**Association des copropriétaires de la résidence
CLEMENCEAU A.C.P., quai du Roi Albert 20-26 à 4020 LIEGE 2
Procès-verbal de l'Assemblée Générale Extraordinaire Recommencée du 19 septembre 2023**

RAPPORT	
DATE	Le 15 juillet 2023

IDENTIFICATION ET CONSTAT DU/DES DEF AUT(S)
Rapport de l'état de vétusté des balcons (terrasses) situés au niveau de la façade à rue de la partie de la Résidence Meuse

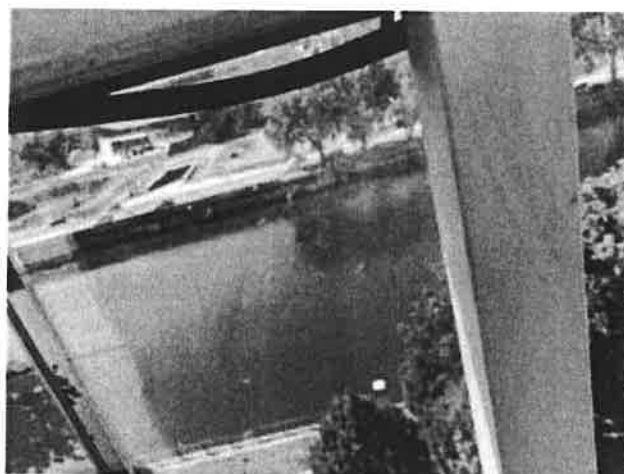
- Les vitrages de remplissage ne sont pas d'aplomb. En effet, l'espace vertical entre 2 vitrages peut varier entre 0 mm au niveau de sa base pour avoir un espace de 5 à 10 mm au niveau le plus haut

- La lisse base de soutien des vitrages de remplissage semble se dilater de telle sorte que les vitrages de remplissage bougent de haut en bas, de telle sorte que les joints de maintien du vitrage se déboitent

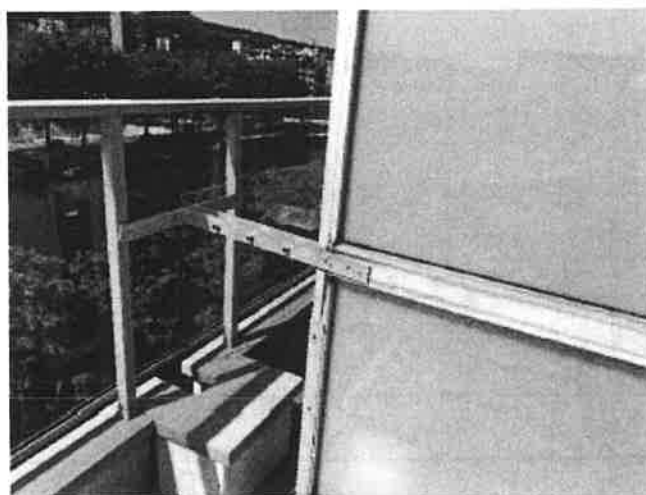
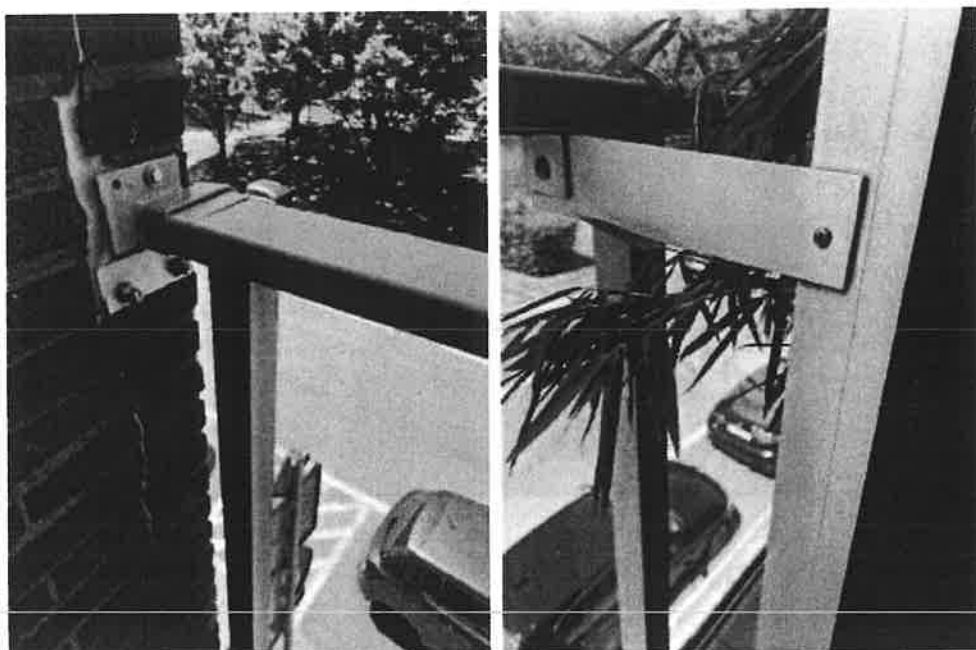
- Les joints de maintien des vitrages se déboîtent facilement. Sur toutes les terrasses visitées au minimum une partie des joints était décelé et telle sorte

- Le travail du remplacement de cloison de séparation entre les terrasses est mal réalisé et surtout mal pensé. Les fixations sont bancales, bricolées.

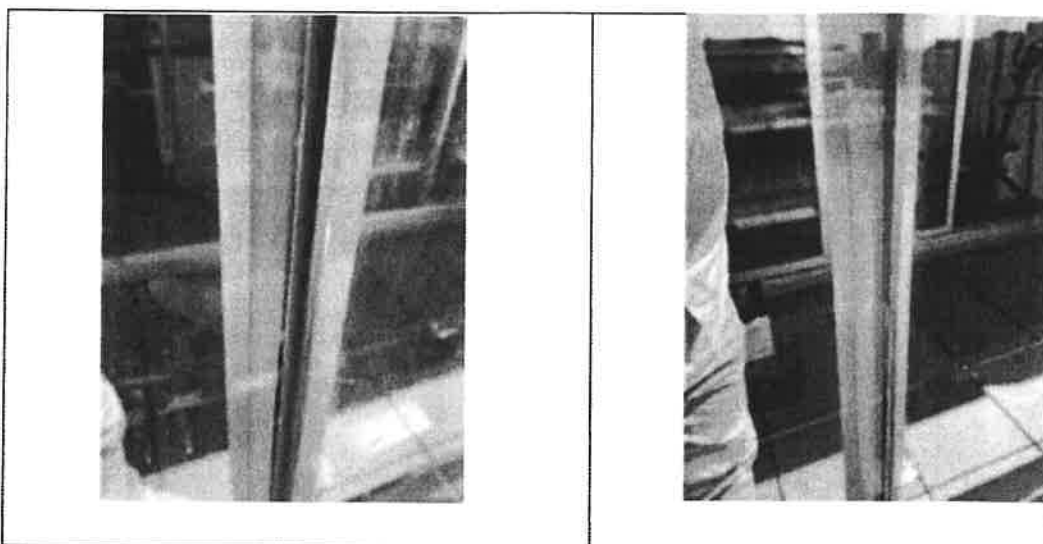
Bloc N°22	
	7ème étage - appartement de droite
<ul style="list-style-type: none"> • Joints de maintien des vitrage de remplissage se détache • Le garde-corps ascile d'environ 1,5 cm d'avant en arrière • Même remarque que les générales

6ème étage - appartement de droite
<ul style="list-style-type: none"> • Idem autres étages 	
	7ème étage - appartement de droite
<ul style="list-style-type: none"> • Idem autres étages • Vitrage de remplissage : liaison entre 2 vitrage en V

4ème étage - 3° appartement

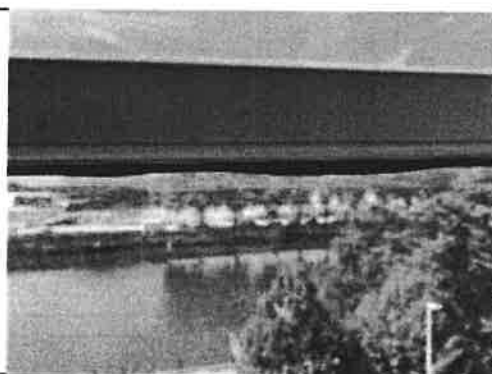
- Idem autre appartement
- Rigidité du garde-corps
- Joints de maintien des vitrage de remplissage se détache
